Oppdrag: **Varegga III - Lundamo
Kvernhusdalen kvikkleiresone**

Emne: **Detaljregulering - Geoteknisk kontroll
Stabilitetsberegninger**

Dato: **24. mai 2013**

Oppdrag- /
Rapportnr. **411793 - RIG-RAP-003**

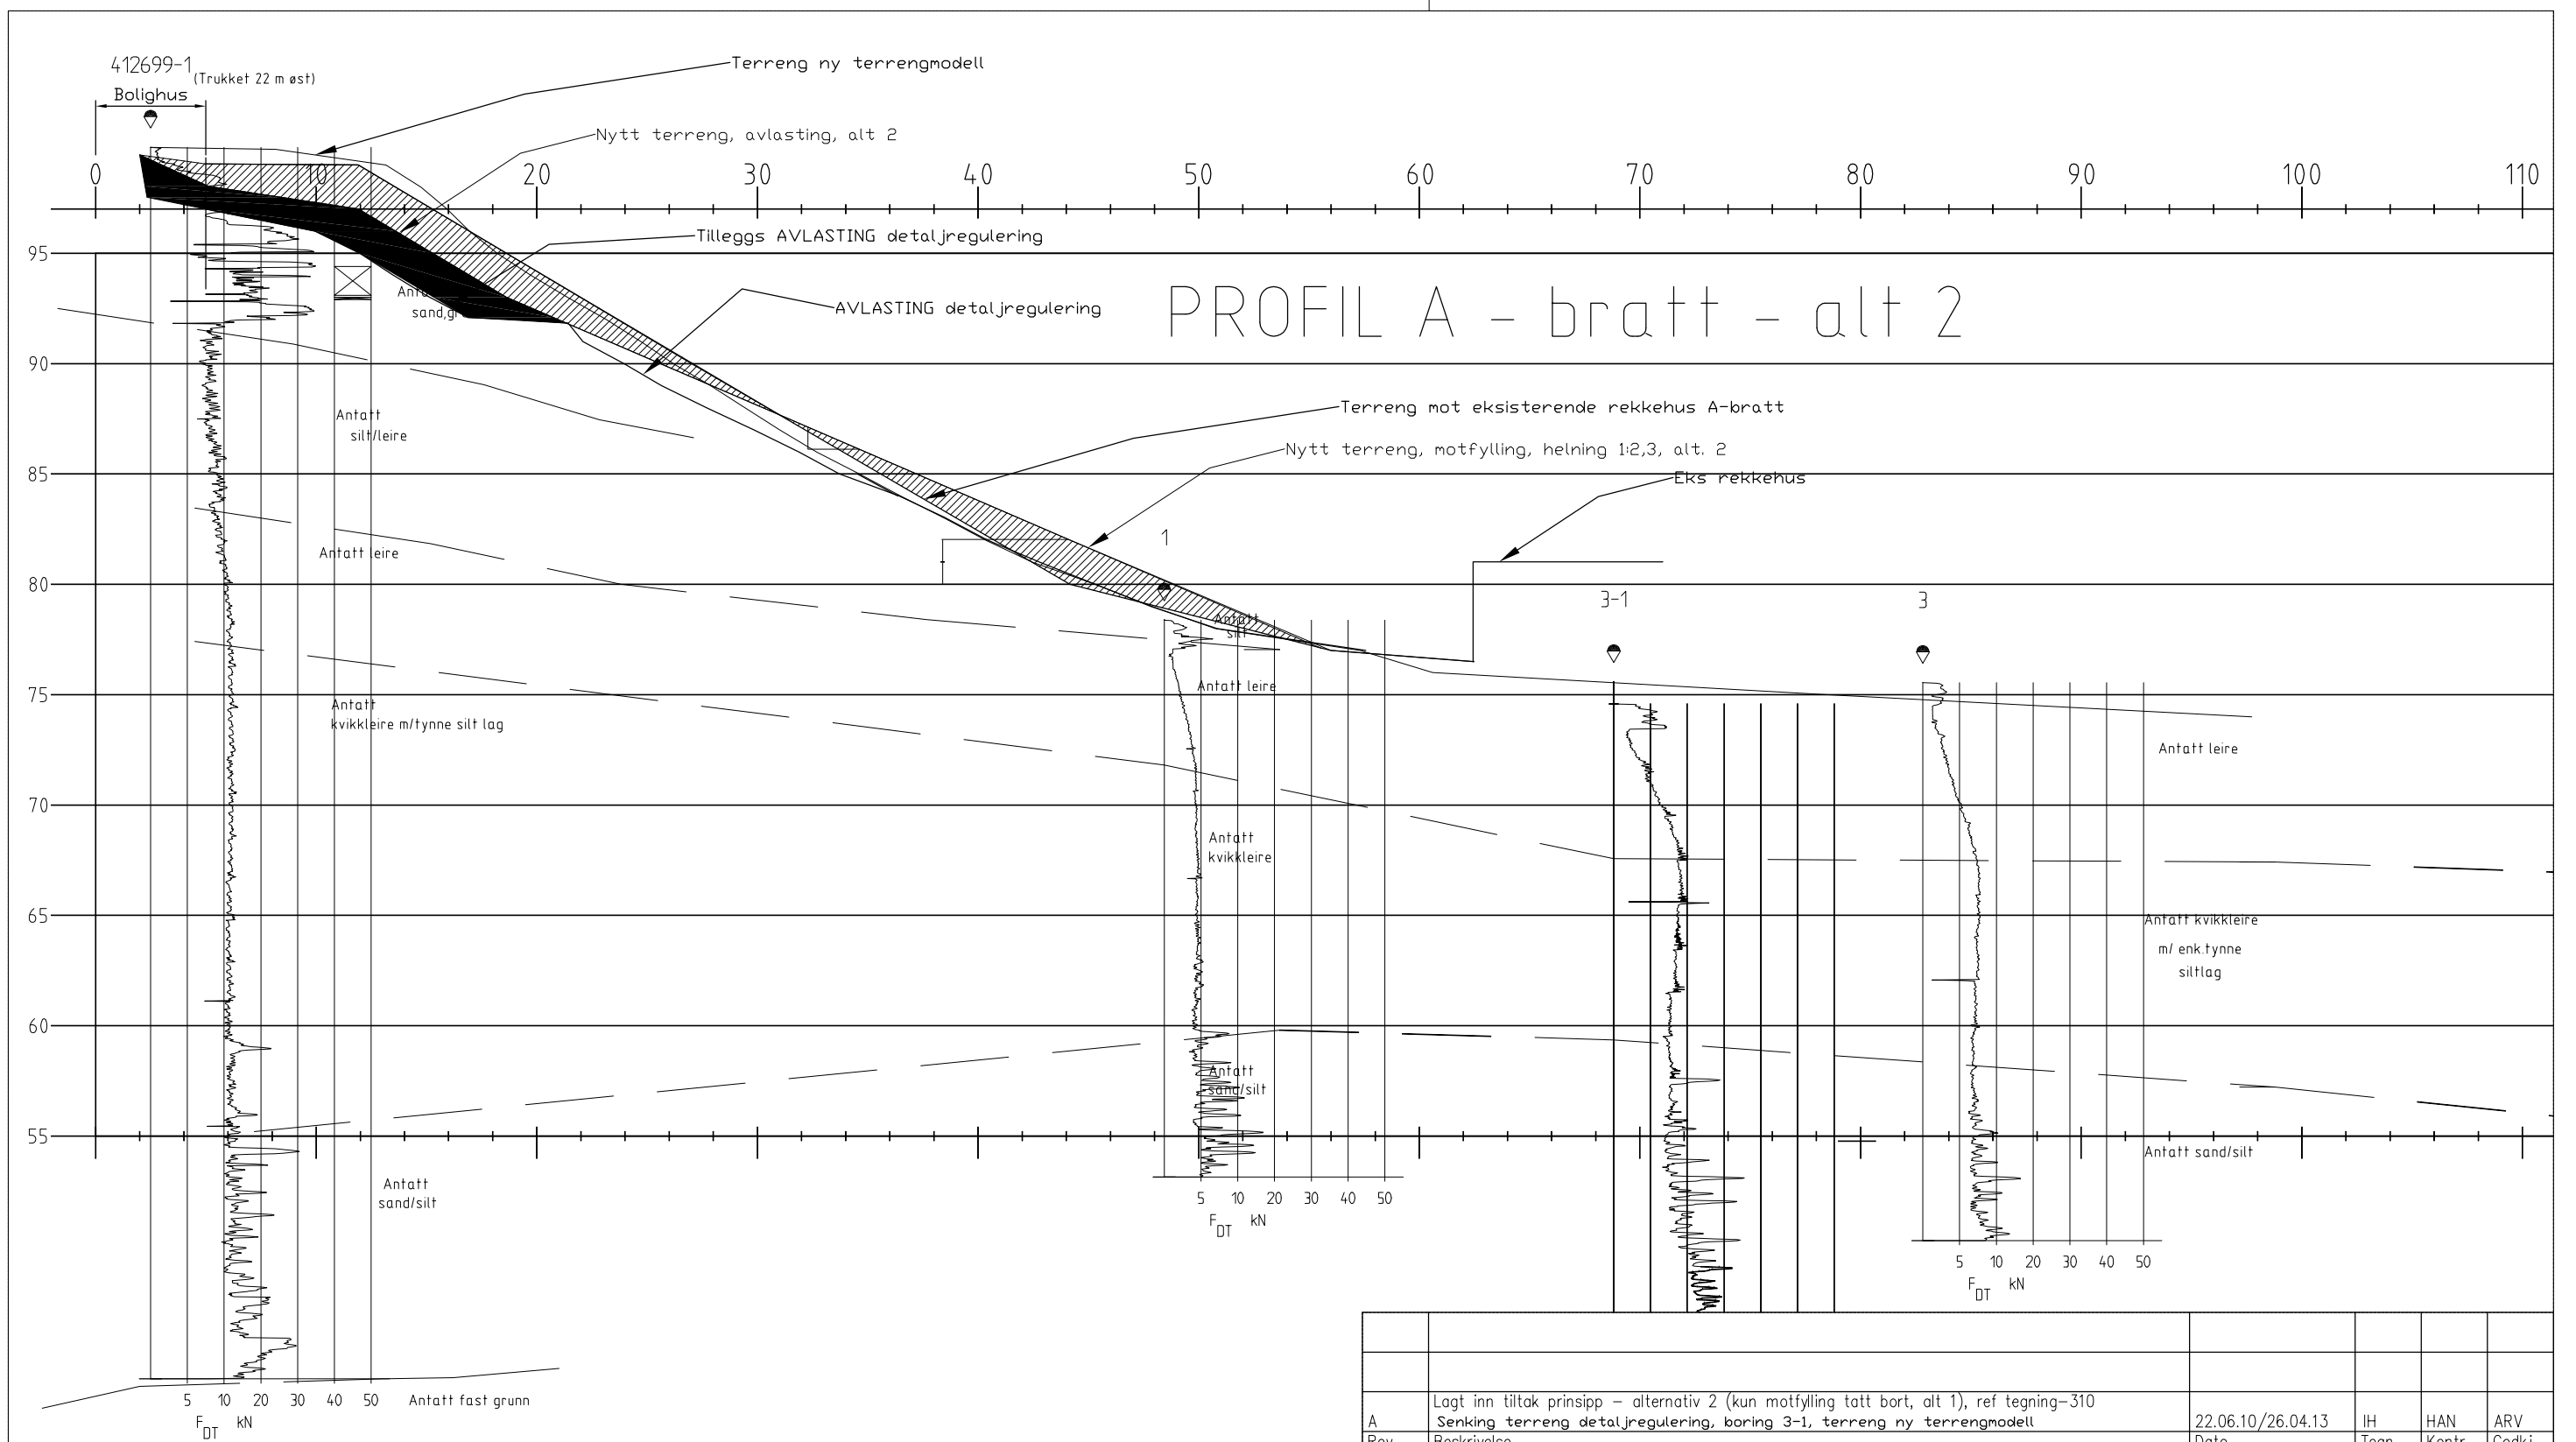
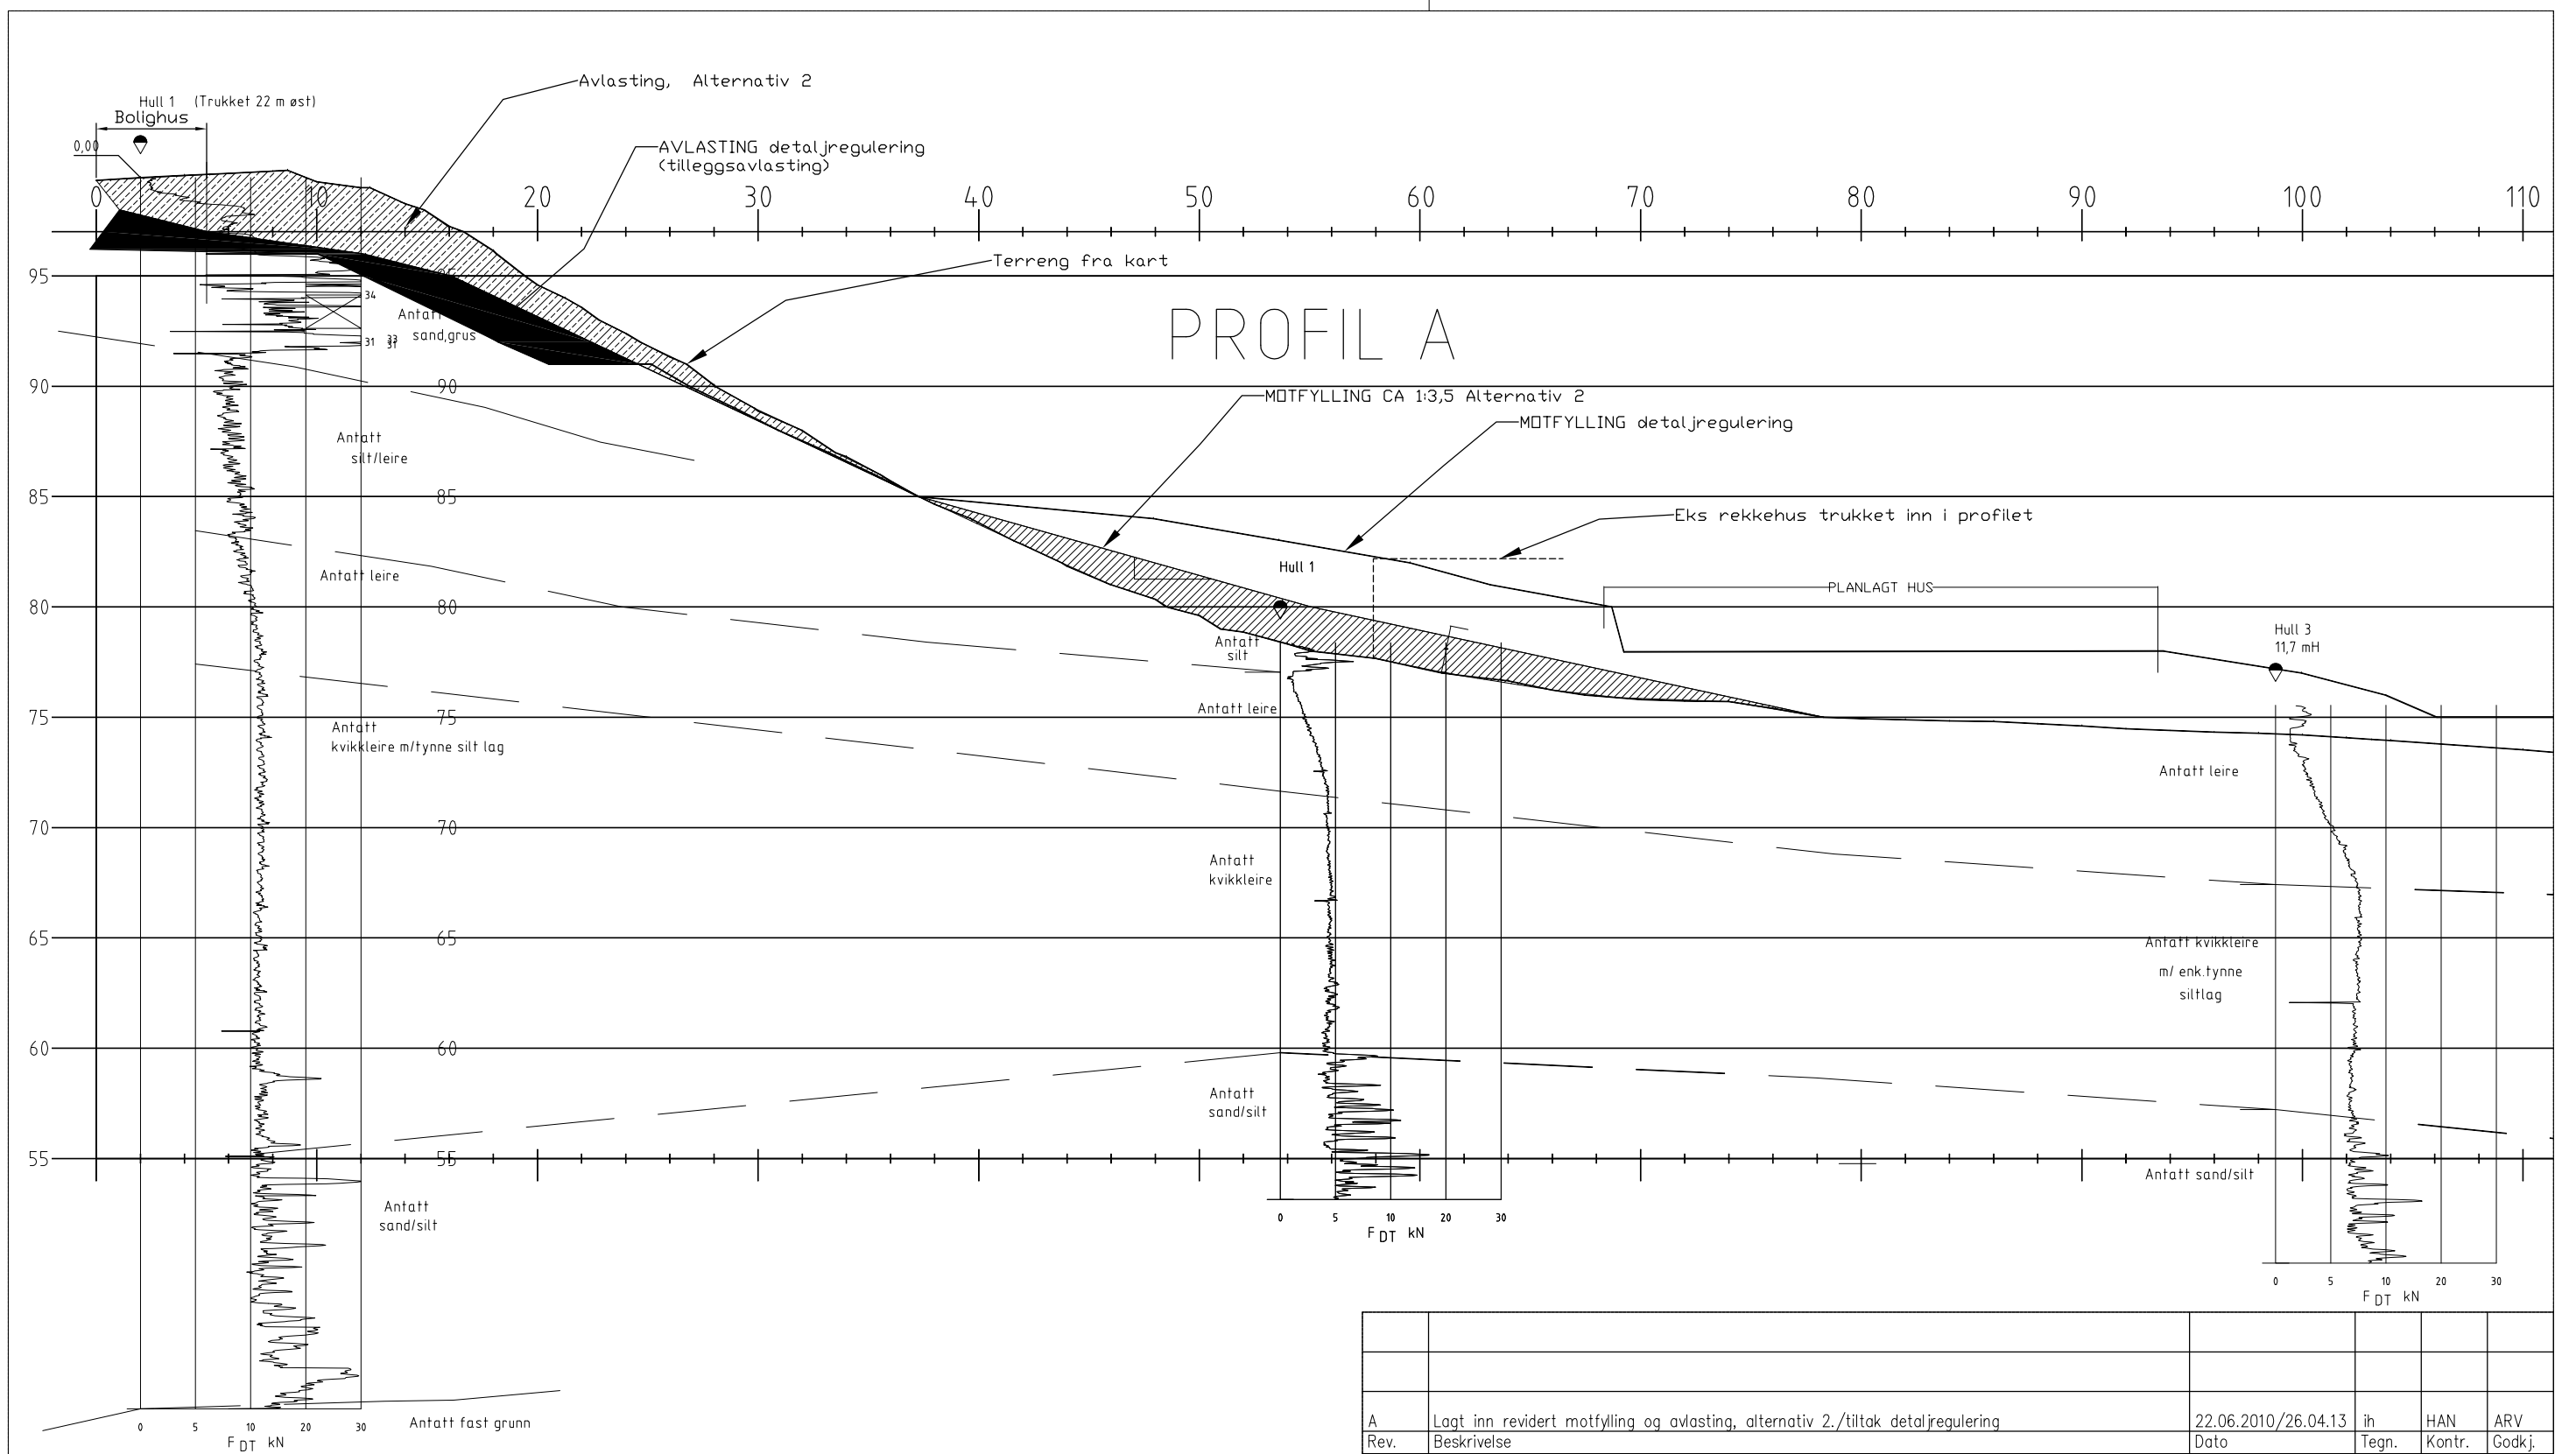
Vesentlig økning i avlasting på topp skråning i profil A-bratt, tegning -102, pga. gangveien (ref linje 70100 vist i plan og profil på tegning C10 og tverrsnitt i profil U, vedlegg 3) kan også redusere motfyllingen her. Den planlagte motfylling er ikke spesielt gunstig for eksisterende bebyggelse med etablering av mur i bunn av skråningen. Gangveien er justert på best mulig måte slik at den i nedre del av skråningen ligger i motfyllingen og avlastning i øvre del av skråningen (tverrsnittene er vist i forhold til eksisterende terreng). For å vurdere evt. reduksjon av motfyllingen i bunn av profil A-bratt, som vil gi en bedre situasjon for eksisterende bebyggelse og mindre motfylling, utføres en kontrollberegning i dette profilet der gangveien er tatt med.
